Vorhabenbezogener Bebauungsplan VEP S-X-18 „Stadtgold – Stadtquartier ehem. Fabrikgelände Niehoff an der Fürther Straße“ mit integriertem Grünordnungsplan

Öffentliche Auslegung sowie Beteiligung der Behörden und sonstigen Träger öffentlicher Belange

vom 15.08.2022 bis einschließlich 23.09.2022

ANLAGE 6

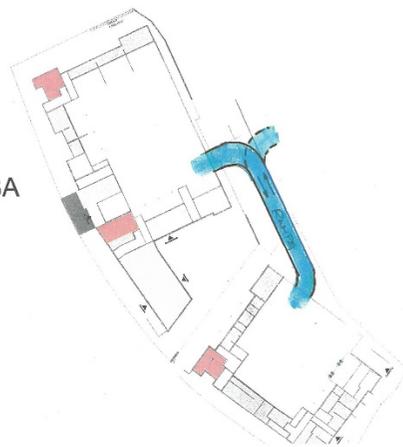
Norden: Untergeschoss // Süden: Erdgeschoss

ANLAGE 7

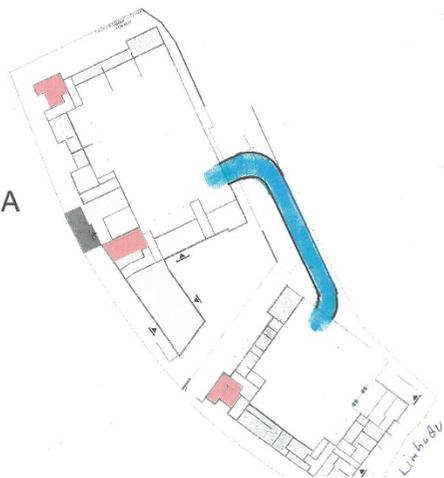
Norden: Untergeschoss // Süden: Erdgeschoss

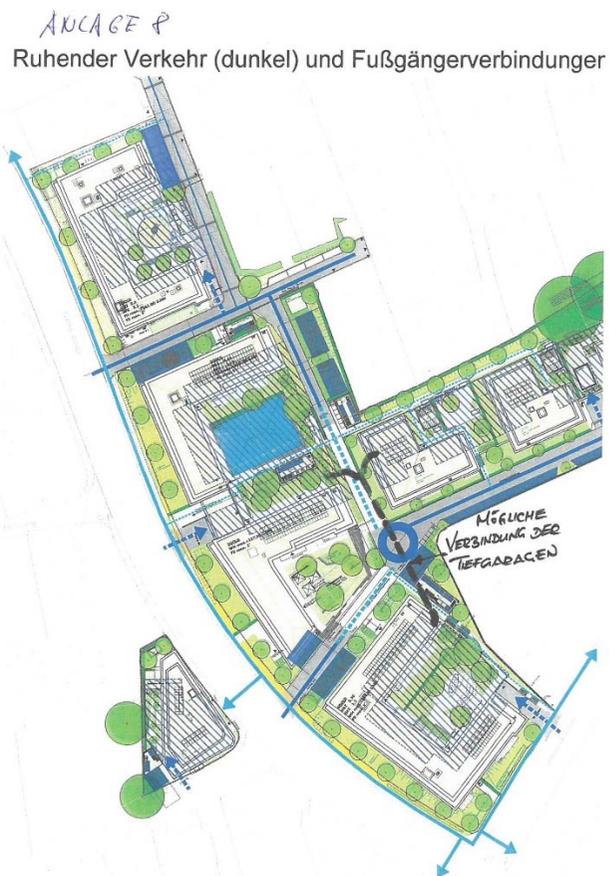
Zusätzlich wird durch diese Planung das Fällen von alten Eichen notwendig. Bei der ersten Besprechung 2021 wurde versichert, dass diese Bäume erhalten werden. Ein Fällen dieser Bäume mit ihrer riesigen Blattmasse ist in Anbetracht des gravierenden Klimawandels nicht hinnehmbar.

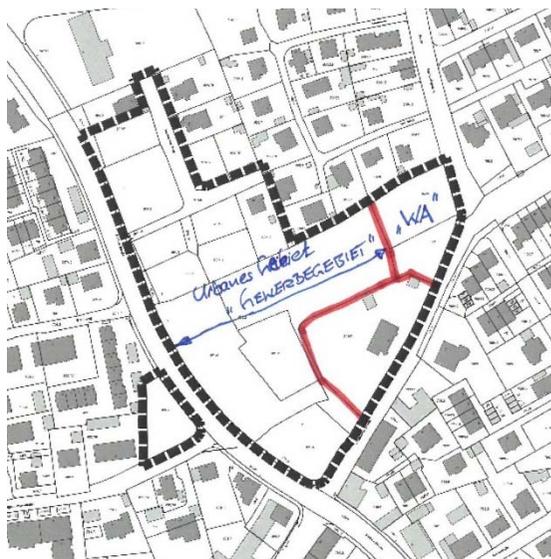
Für den Grundstücksstreifen zur Straße „Am Hochgericht“ ist die geplante Nutzung als urbanes Gebiet nicht entsprechend dem vorgeprägten Gebiet als „allgemeines Wohngebiet“ definiert werden. Deshalb fordern wir die Beibehaltung als allgemeines Wohngebiet (Siehe Anlage 1)

Das Maß der baulichen Nutzung wurde im Vergleich zum „Einleitungsabschluss“ (GFZ - Baudichte) erhöht. Wir bitten um Begründung.

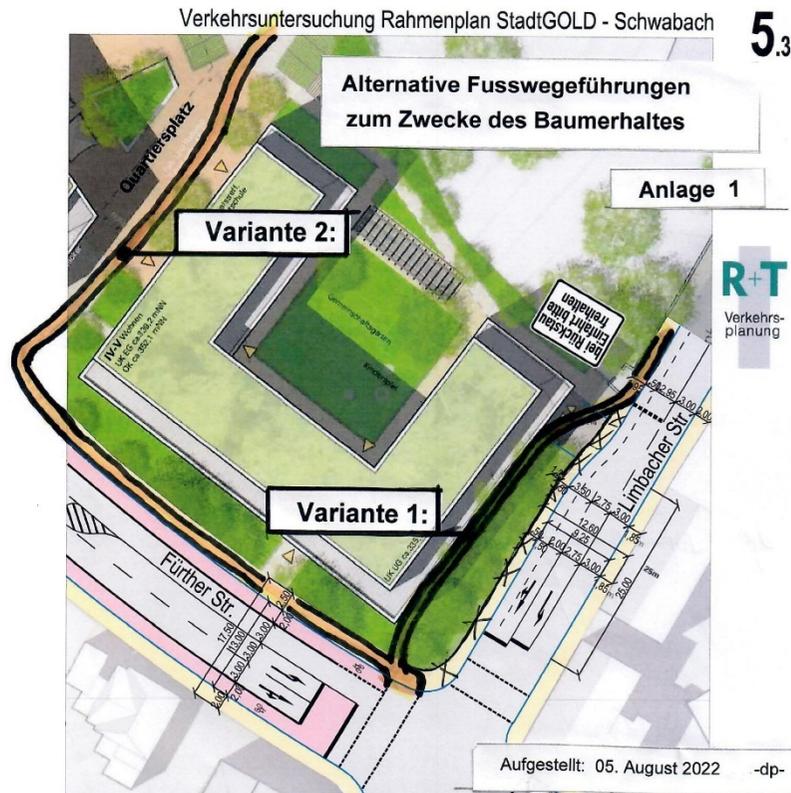
- Der neue Fußweg führt ab der TG-Einfahrt in die (private) Grünfläche (Gefälle beachten) entlang der geplanten Gebäudefassade nordwestlich des Baumbestandes bis hin zum Kreuzungsbereich (Gefälle beachten); = jetzige Pflasterfläche!
- Falls flächenmäßig notwendig, die süd-östliche Gebäudeflucht nach NW verschieben, d.h. den Gebäudekörper verkleinern. Dadurch evtl. Wegfall von (öffentlich geförderten) Wohnungen;

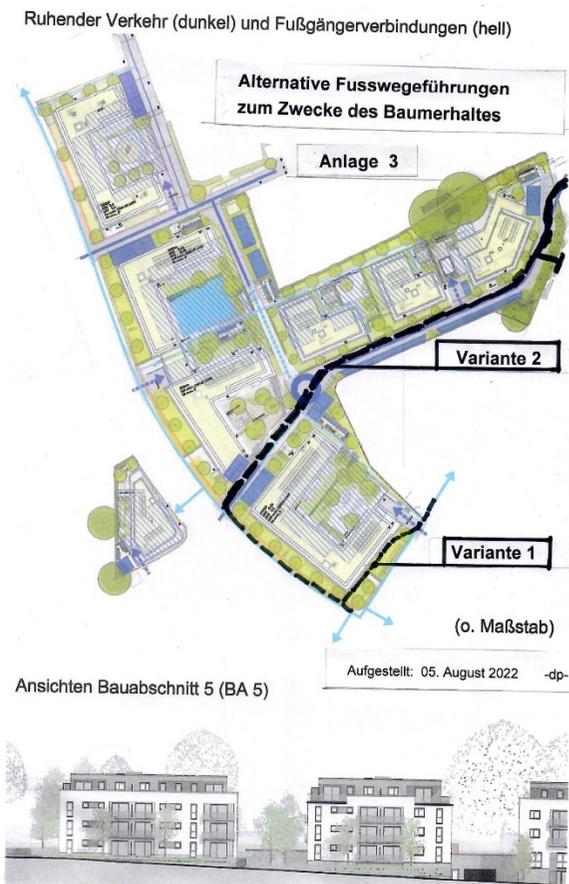
- Der Fußweg endet dann zwar nicht unmittelbar an der Kreuzung (Lichtsignalanlage), ist aber nur ca. 55-60m von ihr entfernt!

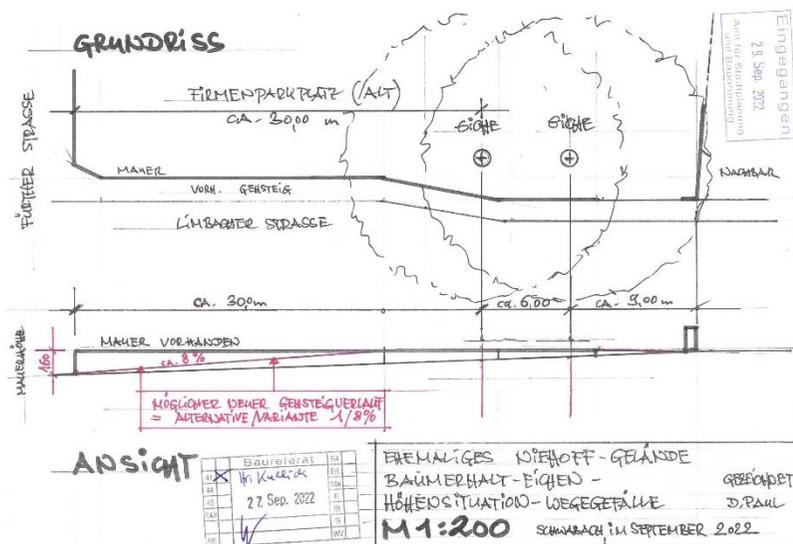
Vorteil bei beiden Varianten:

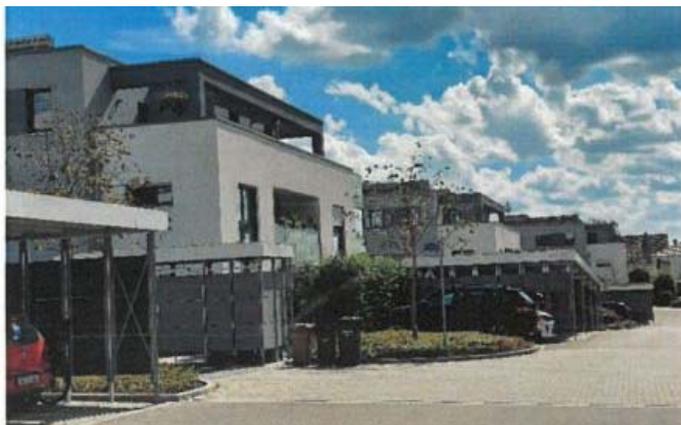
Baumstandorten, wie im südlichen Teil der Abenberger Straße gescheitert - siehe Fotos zum Vergleich -privat und öffentliche Bäume in unmittelbarer Nachbarschaft.

seit Jahren nahezu abgestorben
